Vous avez bien voulu nous associer à la révision du Plan de Prévention des Risques d'inondations (PPRi) de La Roquette-sur-Siagne et nous vous en remercions.

CONTRIBUTION AU PLAN DE PREVENTION DES RISQUES INONDATION DE LA ROQUETTE-SUR-SIAGNE

Chambre de Commerce et d'Industrie Nice Côte d'Azur

POINTS DE VIGILANCE / COMMUNE DE LA ROQUETTE-SUR-SIAGNE

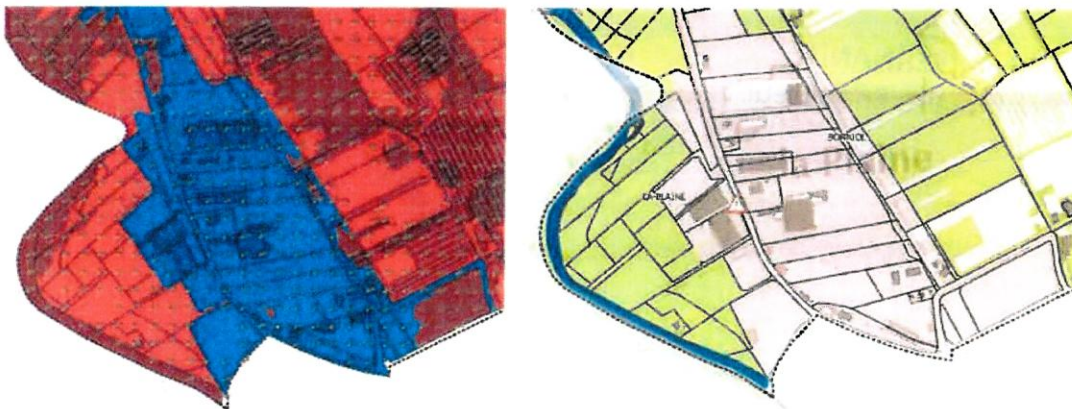
A ce sujet, nous avons constaté que la parcelle disponible (AS0113) classée en UI au PLU correspondant à la ZAE La Plaine, se retrouve en risque fort et devient inconstructible dans ce projet de PPRi.

Du côté ouest, nous sommes satisfaits de constater que plusieurs terrains actuellement en rouge avec un aléa fort dans le PPRi en vigueur passent en aléa modéré. Ces parcelles sont en grande partie occupées par les entreprises de la ZAE. Or, le classement en ZPPU de la carte des enjeux a pour conséquence la matérialisation d'une zone rouge R2. Nous demandons de classer ces parcelles en AZU pour qu'elles puissent bénéficier du zonage B1 adapté à leur occupation réelle.

Une évolution du PLU serait également envisageable afin d'étendre la zone UI à l'ouest (zone agricole qui ne correspond pas à l'utilisation actuelle des terrains) et de réduire la zone UI à l'est (parcelle AS0113) afin de compenser le déclassement de zones agricoles.
